CONCEPTO TÉCNICO DE REVISIÓN DE ESTUDIOS DE RESPUESTA DE AMPLIFICACIÓN LOCAL DE ONDAS SÍSMICAS	Código:	GPR-FT-09
		Versión:	03
		Código Documental:

1.1	CONCEPTO TÉCNICO No. CT:	6000
1.2	ÁREA:	TÉCNICA Y DE GESTIÓN
1.3	COORDINACIÓN:	INVESTIGACIÓN Y DESARROLLO
1.4	REFERENCIA CRUZADA RADICADO FOPAE:	2010ER17135 y 2010ER17658
1.5	RESPUESTA OFICIAL No. RO:	45335

2.1	SOLICITANTE:	JOSÉ JOAQUÍN ÁLVAREZ CURADURÍA URBANA No.4
2.2	PROYECTO:	EDIFICIO ALTANA
2.3	LOCALIDAD:	1 USAQUEN
2.4	UPZ:	11 USAQUEN
2.5	BARRIO O SECTOR CATASTRAL:	SANTA BARBARA ORIENTAL
2.6	DIRECCIÓN:	CALLE 126 No. 7C - 54 / 62 / 76
2.7	CHIP:	AAA103ASSK - AAA103ASRU - AAA103ASPP
2.8	FECHA DE EMISIÓN:	821 m ²
2.9	EJECUTOR DEL ESTUDIO:	15 DE DICIEMBRE DE 2010
2.10		CASTELLAR GEOTECNIA ASOCIADOS LTDA.

El presente concepto técnico corresponde a la **segunda revisión** realizada por el Fondo de Prevención y Atención de Emergencias, del informe "Estudio local de respuesta sísmica para modificación de microzonificación" elaborado por el Ing. Bernd Castellar Hansen, a construirse en el predio ubicado en la Calle 126 No. 7C – 54 / 62 / 76 de Bogotá. Este estudio fue radicado el 6 de Octubre de 2010 mediante oficio 2010ER14303, por e

Figura 1. Localización del Proyecto "Edificio Altana"

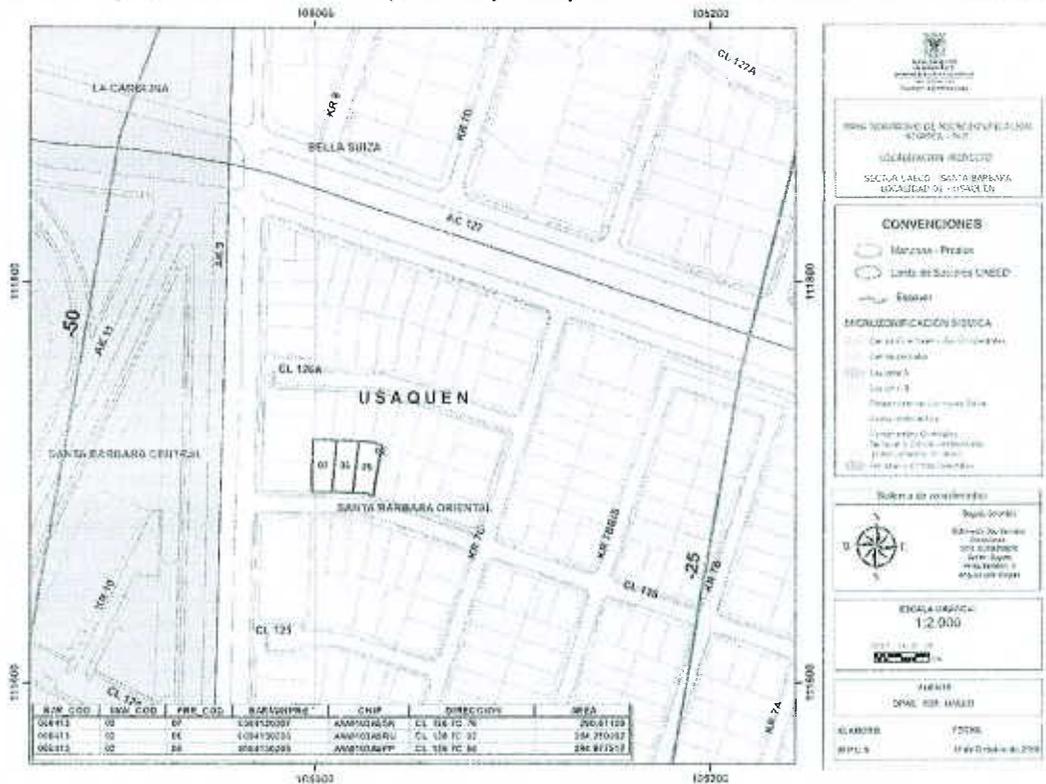
En el numeral 2 del informe, se indica que el sitio del proyecto se encuentra localizado en la franja de transición entre la Zona 2A – Piedemonte y la Zona 3A - Lacustre A, lo cual es consistente con la localización presentada en la Figura 1 del presente concepto.

El estudio CUMPLE con este requerimiento.
